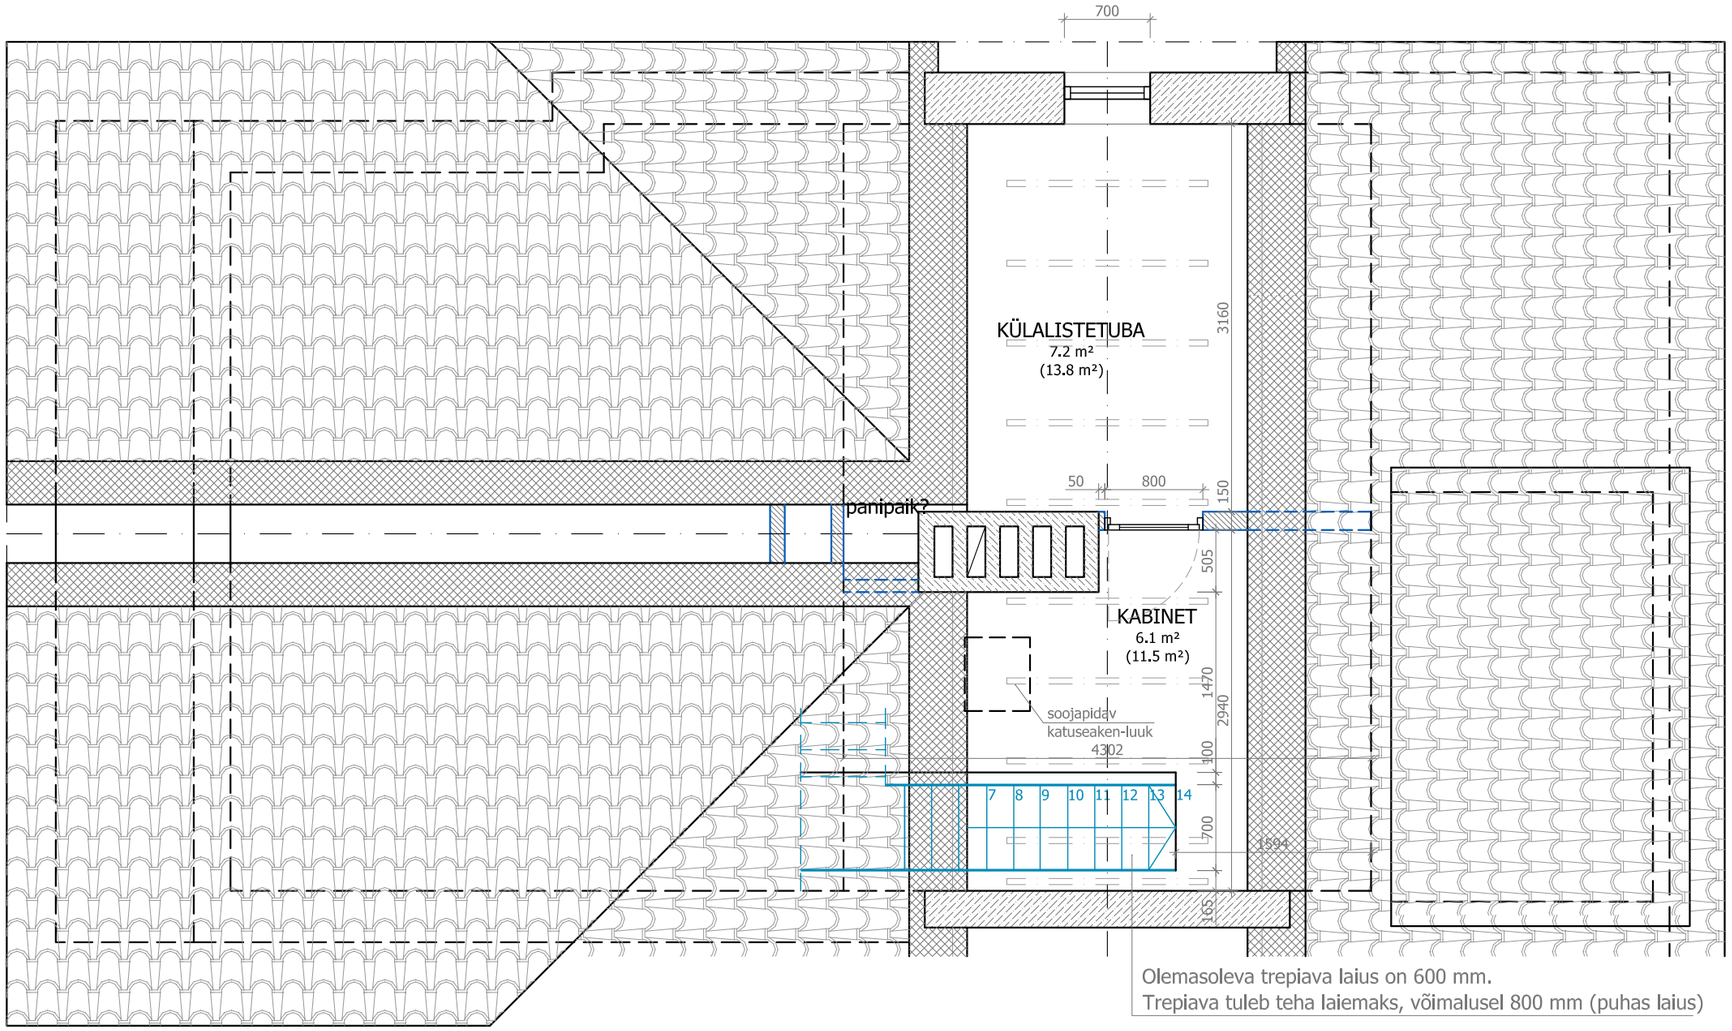
Olemasoleva trepiava laius on 600 mm.
Trepiava tuleb teha laiemaks, võimalusel 800 mm (puhas laius)

KATUSEAKEN-LUUK MINIMAALSE MÕÕDUGA 600x500 mm (päästeameti nõue).
